改善箇所説明図

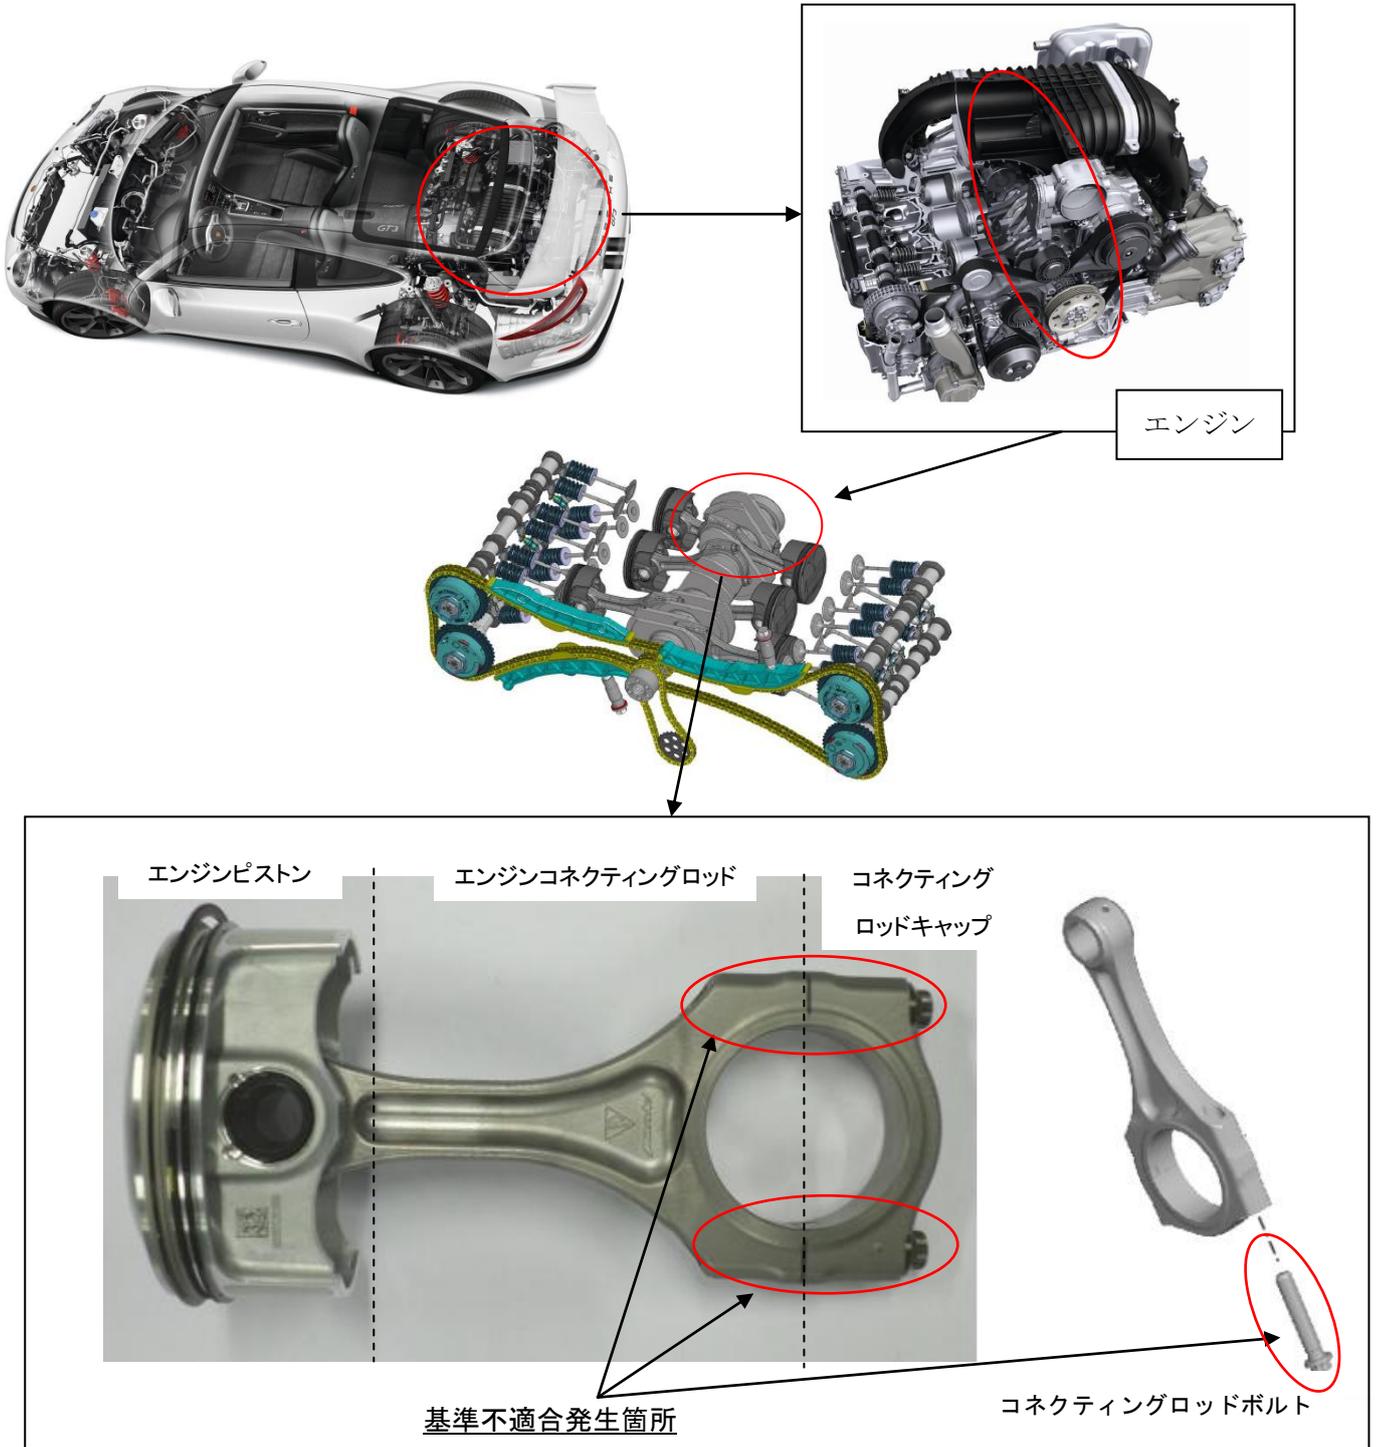
エンジンのコネクティングロッドにおいて、コネクティングロッドボルトの表面処理及び締め付け量が不適切なため、使用過程において、当該ボルトが緩み、コネクティングロッドとロッドキャップが分離するものがある。そのため、コネクティングロッドやロッドキャップがクランクケースを損傷し、最悪の場合、損傷部分から漏れたエンジンオイルに引火して車両火災に至るおそれがある。

全車両、対策品のコネクティングロッドボルトを組み付けたエンジンに交換する。

注：□は改善部品を示す
